# OPL1000 A1 Module

Title		
History		
Size	Document Number	Rev
A	<Doc>	1.2E
Date:	Sunday, December 23, 2018	Sheet 1 of 2

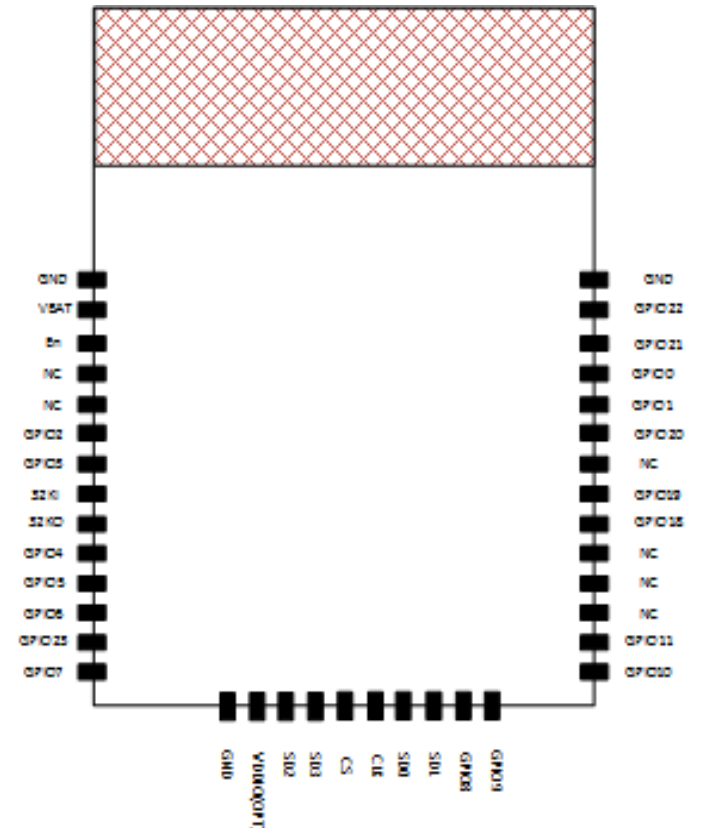
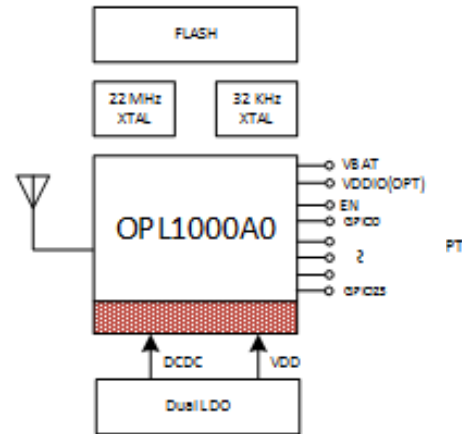
Date	Description
2018/01/23	Initial
2018/02/07	1. move out flash, 32K XTAL, C24
2018/06/15	1. Change to A1 version
2018/09/10	1. C26,C27 C28 DNI 2. Add C68, C69 L3 CN1 3. remove R3 R6 4. C14 change to 4.7uF 5. Add pi circuit on pin19,pin20
2018/10/29	1. Add Flash, 32K XTAL, RST, EN circuit
2018/11/08	1. remove C18,R82,R87,R88 (Flash part) 2. remove C20,C16, change C21 to 4,7uF 3. remove C18, change C72 to 10uF 4. remove D1,D2,C28,C26,C27 5. Change 32.768 XTAL 6. Change C70,C71 to 5.1pF
2018/12/03	1. remove C67 (Buck FB)
2018/12/22	1. Add U6/U7 LDO device 2. Remove TP2 and change TP3 circuit
